Technical Bulletin

Remplacement système courroie de distribution sur moteurs VAG 1.8 20V (Courroie et kit PowerGrip® 5492XS)

REFERENCE GATES:	5492XS, 5492XS, K015492XS, K025492XS, K035492XS, K045492XS	
MARQUE:	AUDI / VOLKSWAGEN	
MODELE:	A4, A6, Cabrio, Passat	
MOTEUR:	1.8, 1.8 – 20v T	
CODE MOTEUR:	AEB, ADR, AFY, AJL, ANB, ARG, ARK, APT, APU, AVV

Fig. 1 Nouveau système

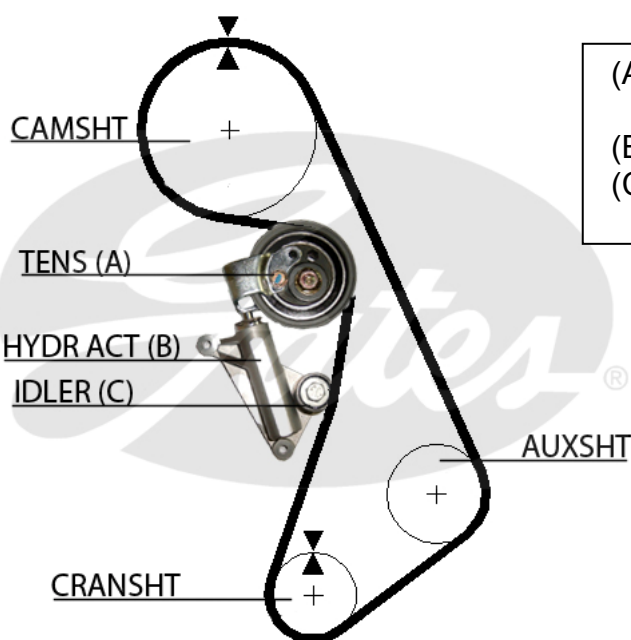
Suite à des problèmes de durabilité, il a été décidé de retravailler le système synchrone et d'utiliser une courroie d'origine 058109119B/058109119C (5492XS - 153 dents) avec un vérin hydraulique⁽²⁾ 058109479B et un nouveau galet tendeur 058109243E (nouveau système – Fig. 1).

Note: L'ancien système n'est plus disponible en première monte et il est fortement conseillé de remplacer le système entier par le nouveau système (Fig. 1) lors du changement de la courroie d'origine. Afin d'éviter tout dommage moteur, assurez-vous bien qu'aucune pièce du nouveau système n'a été intervertie avec une de l'ancien système.

Fig. 2 OE 058109243E

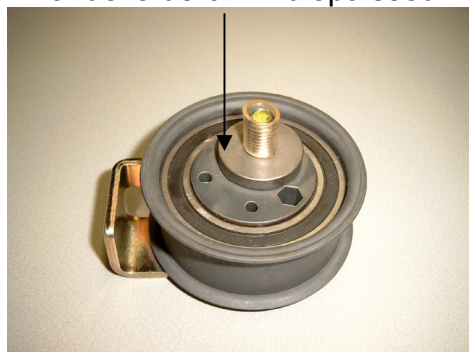
Au premier coup d'œil, les galets tendeurs 058109243D (fig. 3) inclus dans les K03/K045492XS et 058109243E (fig. 2) inclus dans les K01/K025492XS sont identiques. La différence entre les deux est l'épaisseur de la rondelle au dos du galet tendeur. C'est ce qui définit la distance par rapport au moteur.

Rondelle de 6mm d'épaisseur

Intervertir ces deux pièces mènerait à un désalignement de la courroie et à une défaillance. En cas de doute, vérifiez toujours que le galet tendeur que vous remplacez possède bien une rondelle de la même épaisseur que celle du galet de remplacement.

Fig. 3 OE 058109243D

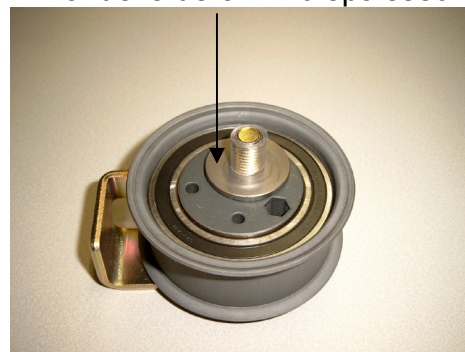
Rondelle de 3mm d'épaisseur
